RESPUESTAS A LA NOTA DEIA-DEEIA-AC-0185-2407-2021
ESTUDIO DE IMPACTO AMBIENTA CATEGORIA II
Proyecto:
“MANEJO Y DESTRUCCIÓN DE DESECHOS
PELIGROSOS”

Ubicación: Distrito y Provincia de Colón, Corregimiento de
Cristóbal, Coco Solo

Promotor: CRA Centro de Remediación Ambiental S.A,

Panamá, 24 de noviembre de 2021
DEIA-DEEIA-AC-0185-2407-2021

Ilustración 1, Localidad CRA proyecto 2018

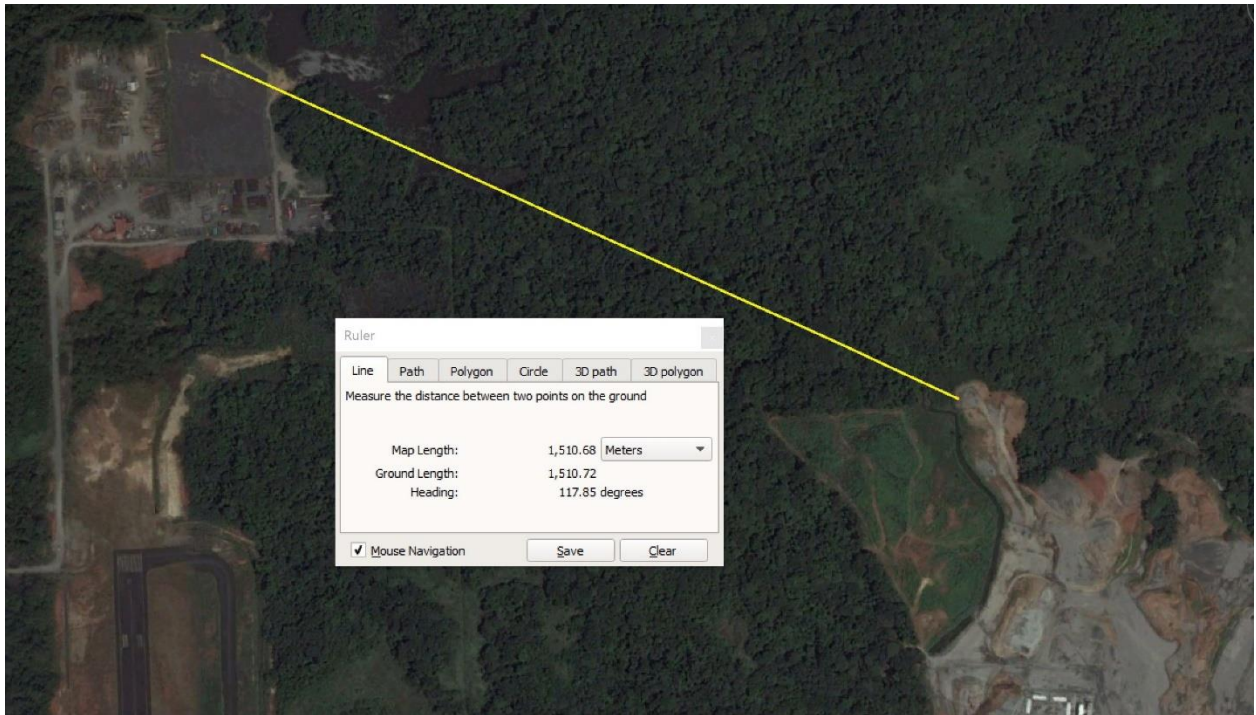
la distancia de la segunda fase del Complejo Altos De Los Lagos del proyecto Renovación Urbana de Colón se ubica a una distancia menor de 1.5 km por lo cual se reitera:

- a. Aclarar cómo se cumplirá con el Decreto Ejecutivo 293 de 23 de agosto de 2004 en atención a la ubicación del proyecto Renovación Urbana de Colón.
3. De acuerdo a la respuesta de la pregunta 3 de la primera información aclaratoria, se indica "... se anexa documento del fabricante en español donde se indica que el incinerador es apto para la quema de residuos industriales", sin embargo, lo que se presenta es la traducción del documento titulado propuesta tecnológica del sistema incinerador de residuos industriales, en donde en su página 4 se indica "... diseñada para la destrucción térmica eficiente de los residuos hospitalarios industriales e internacionales", no obstante en el documento original en idioma inglés, se señala "... designed for efficient heat destruction of hospital waste"; igualmente, se presenta la traducción autorizada del documento carta de garantía técnica, sin embargo, la misma difiere del documento original en los siguientes aspectos: la tabla correspondiente a los límites de emisiones e incineradores de controles operativos presenta valores diferentes en la columna de límites de emisión y ECOBLUE; en la columna de contaminantes no se incluyen el COT, NO y CO₂; los dos últimos componentes de la tabla no fueron incluidos en la traducción. Igualmente, la traducción presenta aspectos que no están incluidos en el documento original como lo es lo presentado en la sección Nota. Debido a lo antes mencionado se reitera:

- a.** Aclarar cómo se cumplirá con el Decreto Ejecutivo 293 de 23 de agosto de 2004 en atención a la ubicación del proyecto Renovación Urbana de Colón.

En el 2018 se realiza la evaluación del terreno donde se midieron las distancias a los centros poblados más lejanos usando la herramienta de Google Earth, adjuntamos la foto inicial de nuestro proyecto.

En la ilustración 1; que fue usada para nuestro estudio, se observa que la distancia desde el área del proyecto hasta la vivienda más cercana, se marca una distancia de 1.5 km. Con este dato se realizan los estudios iniciales y planos de ingeniería del proyecto integral de CRA.
